**25.0497.02**

## **Bericht der Umwelt-, Verkehrs- und Energiekommission**

### **zum Ratschlag betreffend Ausgabenbewilligung zur Sanierung des Petersplatzes**

### **zum Anzug Claudio Miozzari und Konsorten betreffend «Veloweg auf dem Petersplatz»**

## Abbildung 2: Aktueller Fuss- und Veloweg entlang des Kollegiengebäudes

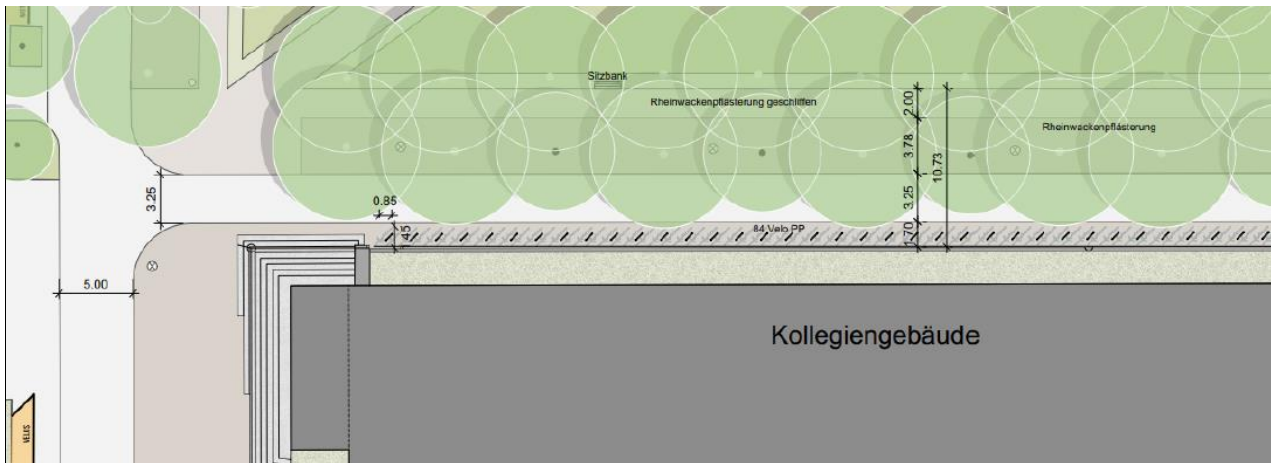
Heute sind der Fuss- und der Veloverkehr entlang des Kollegiengebäudes nicht voneinander getrennt. Man geht bzw. fährt zudem über und um nicht bepflanzte Baumrabatten, Einbauten (Kästen, Kandelaber) und unterschiedliche, teilweise provisorisch geflickte Belagsflächen (vgl. Abbildung 2). Diese Situation ist für den Fuss- noch den Veloverkehr weder komfortabel noch attraktiv. Im Rahmen der Sanierung des Petersplatzes sollen die im Teilrichtplan Velo als Basisroute eingetragene Veloverbindung optimiert und der Fuss- und Veloverkehr entflochten werden.

#### Abbildung 4: Velo- und Fussweg mit Wegaufweitung (ohne Veloabstellplätze)

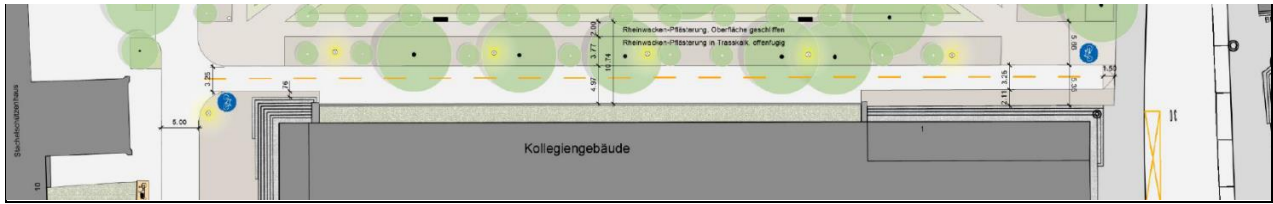
Gemäss der Verwaltung ist das Einhalten der 3.4 Meter auch mit Aufhebung oder Verlegung besagter Veloabstellplätze nicht auf der ganzen Länge möglich. Es braucht am Fuss der Treppen vor den Eingängen einen gepflasterten Bereich als Abstandhalter zum Veloweg. Die Treppe beim Haupteingang (Zugang Aula) ist bündig zur Mauer des Kollegiengebäudes, die Treppe des Nebeneingangs ragt etwas über die Mauer hinaus. Vor der Treppe des Nebeneingangs lässt sich der asphaltierte Veloweg deshalb nicht über 3.25 Meter hinaus verbreitern. Zwischen den beiden Eingängen wäre unter Verzicht auf die Veloabstellplätze hingegen ein maximal 4.97 Meter breiter Veloweg möglich (vgl. Abbildung 4). Sollte lediglich ein Veloweg mit dem Standardmass von 3.4 Metern gewünscht sein, liesse sich zwischen der Mauer und dem Veloweg ein Grünstreifen (z.B. mit einer Gehölzpflanzung) anlegen. Dies garantierte, dass entlang der Mauer keine Velos abgestellt werden.

Die UVEK stellt fest, dass der Nutzen einer maximalen Aufweitung des Velowegs auf 4.97 Meter zwischen den beiden Treppen beschränkt wäre, würde sich dieser doch vor den Treppen, wo am meisten Leute zu Fuss unterwegs sind, verschmälern. Den Verzicht auf die Veloabstellplätze entlang der Mauer stuft sie im Interesse der Velofahrenden und zu Fuss Gehenden aber trotzdem als angezeigt ein. Sie ist sich gleichzeitig bewusst, dass dort je nach Ausgestaltung trotzdem «wild» Velos abgestellt werden dürften, sofern der Veloweg nicht bis direkt an die Mauer markiert wird. Die Meinungen über die Ausgestaltung des direkt an die Mauer angrenzenden Streifens (Grünrabatte, Asphaltbelag oder Belag aus geschliffenen Wackensteinen) sind in der Kommission geteilt. Garantiert verhindern lässt sich das Abstellen von Velos nur mit einer Rabatte mit geeigneter Bepflanzung (z.B. Gehölze). Ein schmaler Wackenbelag hätte vermutlich zur Folge, dass Velos statt rechtwinklig zur Mauer anlehnd an der Mauer abgestellt und deshalb nicht in den Veloweg hineinragen würden.

Die UVEK ist mit 9:3 Stimmen bei 1 Enthaltung der Ansicht, dass entlang des Kollegiengebäudes keine Veloabstellplätze realisiert werden sollen (vgl. Kapitel 2.3). Mit 7:2 Stimmen bei 3 Enthaltungen wünscht sie, dass im Bauprojekt die Verbreiterung des Velowegs auf durchgehend 3.4 Meter geprüft und wenn möglich realisiert wird. Mit 7:5 Stimmen bei 1 Enthaltung spricht sie sich dafür aus, die Gestaltung der Fläche zwischen dem Veloweg und der Mauer der Verwaltung zu überlassen.

Abbildung 7: Neuordnung Veloabstellplätze – zweite Version

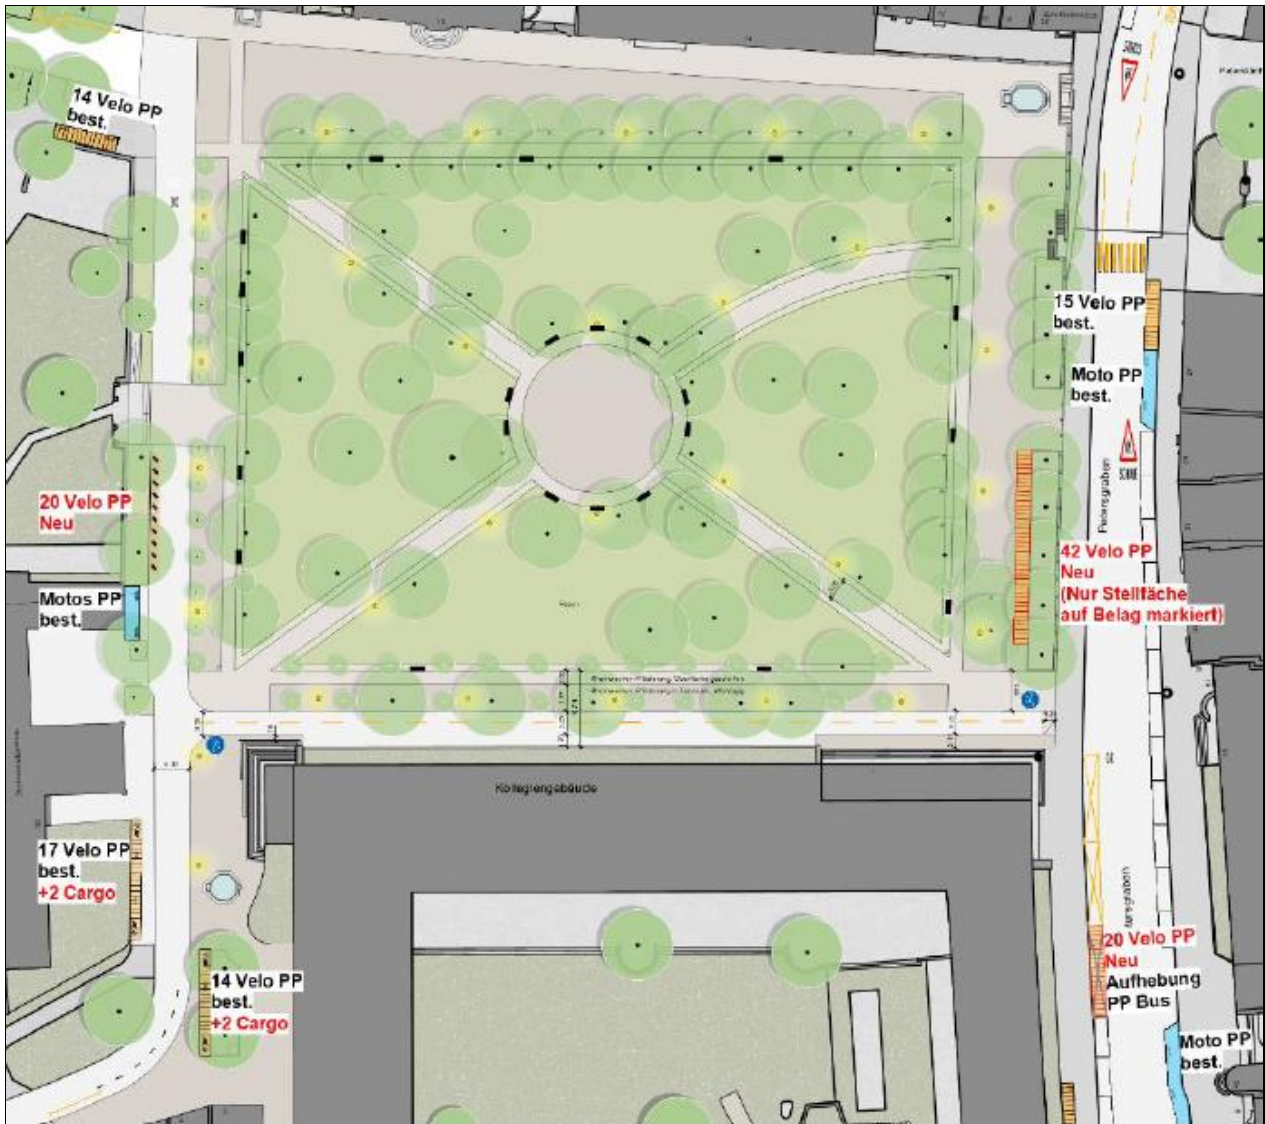
Mit 12:0 Stimmen bei 1 Enthaltung spricht sich die UVEK dafür aus, das Abstellen von Velos auf dem Petersplatz weiterhin zu ermöglichen. Sie stellt fest, dass es auch auf anderen historischen Plätzen wie dem Münsterplatz, dem Rümelinsplatz oder dem Marktplatz offizielle Veloabstellplätze gibt. Felder zum Abstellen von Velos auf dem Petersplatz wären auch ohne fix installierte Ständer vorstellbar. Zudem hat sie die Verwaltung darum gebeten, geeignete Standorte für das Abstellen von Cargo-Velos zu suchen. Basierend darauf hat ihr die Verwaltung eine zweite Version zur Neuordnung der Veloabstellplätze vorgelegt (vgl. Abbildung 7).

- 20 Abstellplätze mit Easy-Ständern in der Nähe des Haupteingangs zum Kollegengebäude am Petersgraben unter Aufhebung des vordersten der drei Stellplätze für Reisecars;
- 20 Abstellplätze mit Easy-Ständern links neben dem Eingang zum Botanischen Garten;
- 42 markierte Veloabstellplätze ohne Ständer auf dem Petersplatz auf der Seite des Petersgrabens (während des Samstagsflohmarkts nicht verfügbar).
- 4 Cargo-Velo Abstellplätze

Die UVEK stuft diese zweite Version als am geeignetsten ein. Insgesamt nimmt die Zahl der offiziellen Veloabstellplätze mit dieser von derzeit 228 auf mindestens 296 zu. Der Ratschlag weist 312 Veloabstellplätze aus (228 + 84), 84 davon sind wie im Bestand entlang des Kollegiengebäudes angeordnet. Mit dem in Abbildung 7 dargestellten Vorschlag sollen mit Veloabstellplätzen im Petersgraben und im Spalengraben insgesamt mindestens 296 Abstellplätze weiterverfolgt werden. Von diesen sind vier für Cargo-Velos vorgesehen.
